Evidenční list, návrh změny stavby / projektové dokumentace
- je podkladem pro změnu ceny díla dle smlouvy o dílo č. 8500009334
ZMĚNOVÝ LIST č. 05/SÚS PK

Stavební akce:	"Přestupní terminál veřejné dopravy v Klatovech" Č.projektu: CZ.06.06.01/00/22_069/0002953
----------------	--

Dotčená část stavby:	SO 101.1 - Komunikace
Název / označení změny:	Přípojky UV a štěrbínových žlabů
Podklad pro změnu:	Realizační dokumentace včetně revizí
Návrh pro změnu podal:	Zhotovitel Dne:

PO ZMĚNĚ

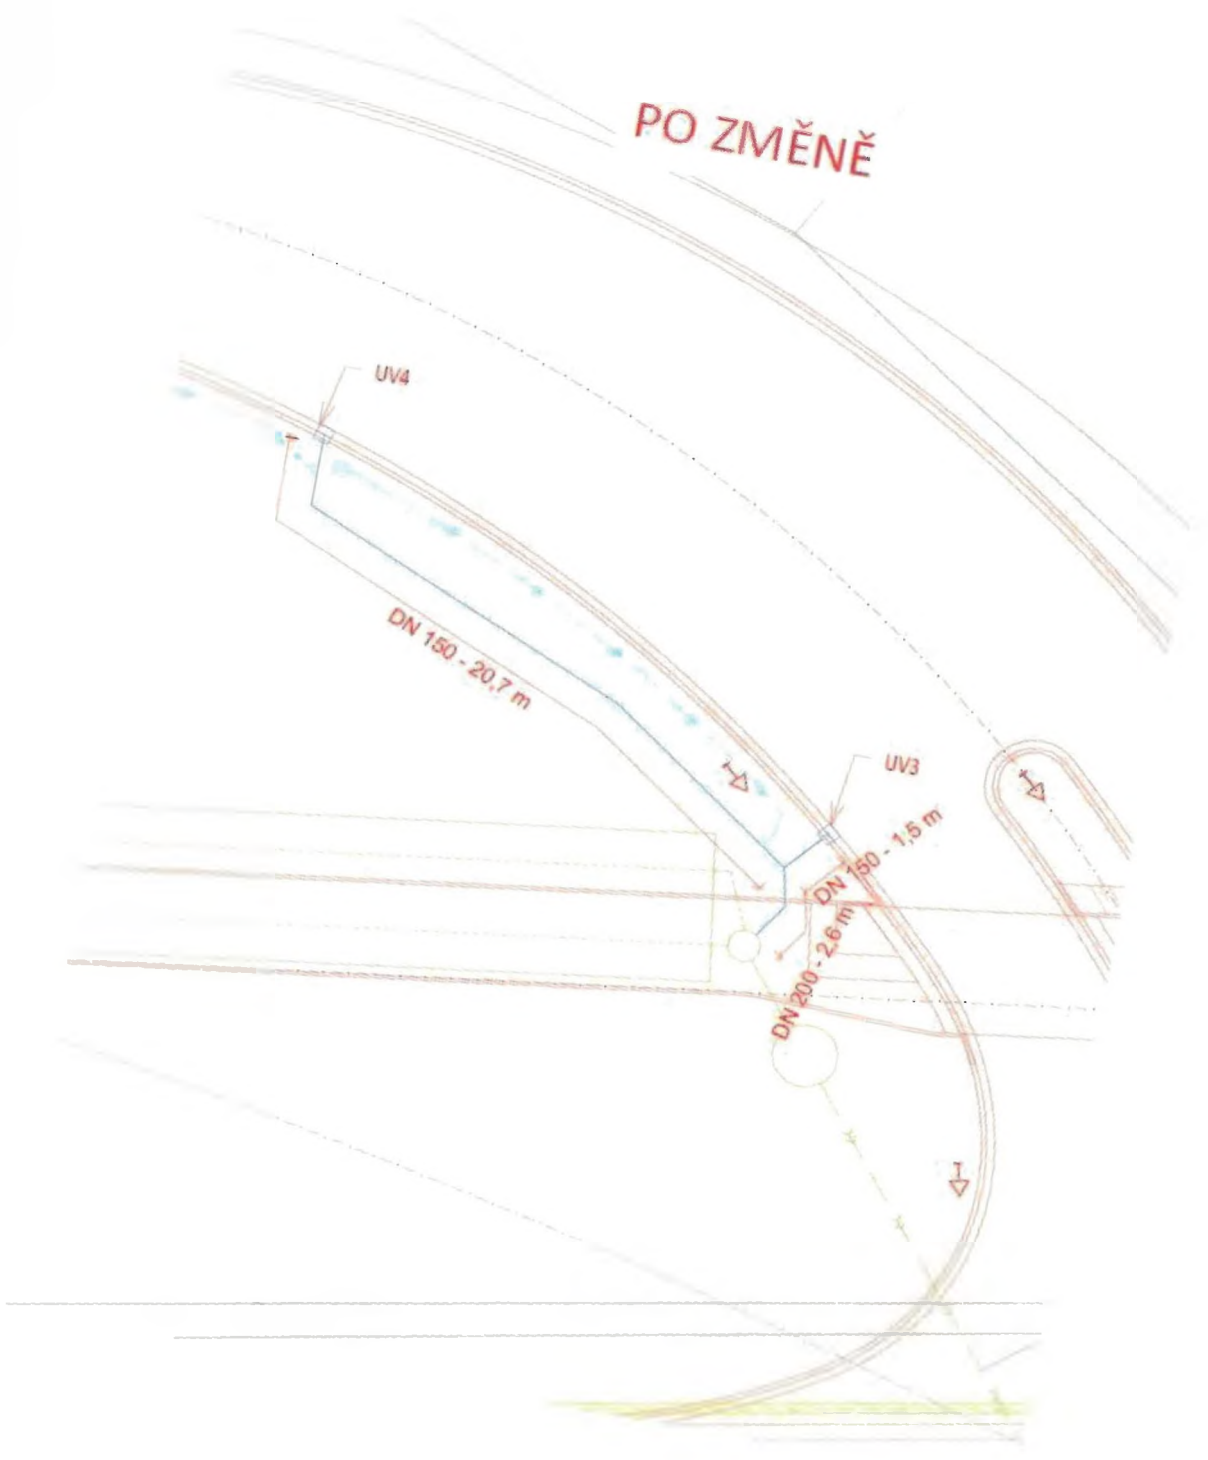
Chybějící položky v základním rozpočtu nezbytné pro bezpečnost práce prováděných prací a manipulace s výkopkem.

UV 2

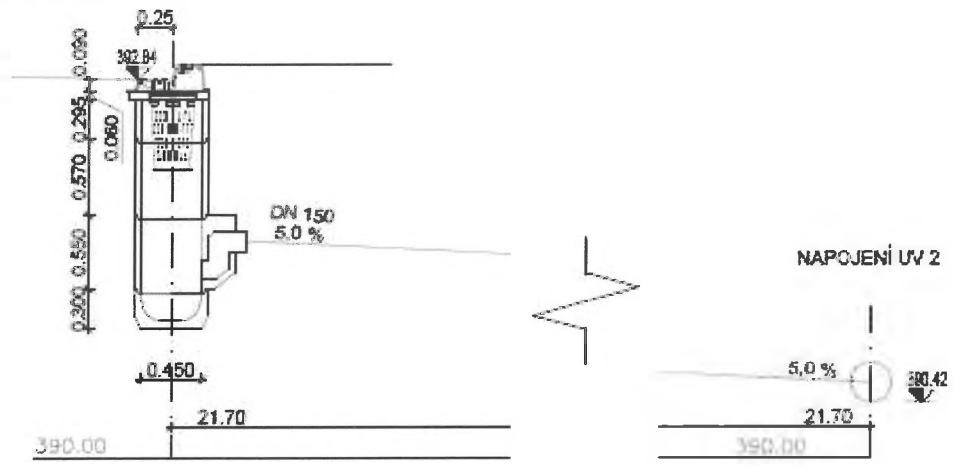
Obecně u výkopových prací bylo uvažováno se soudržnými zeminami a přirozenou stabilitou stěn výkopových jam a rýh, která se nepotvrdila a bylo nutné přistoupit k realizaci pažení. V rámci realizace bylo nalezeno vhodnější řešení napojení předmětných vpustí (č. 2 a 5).
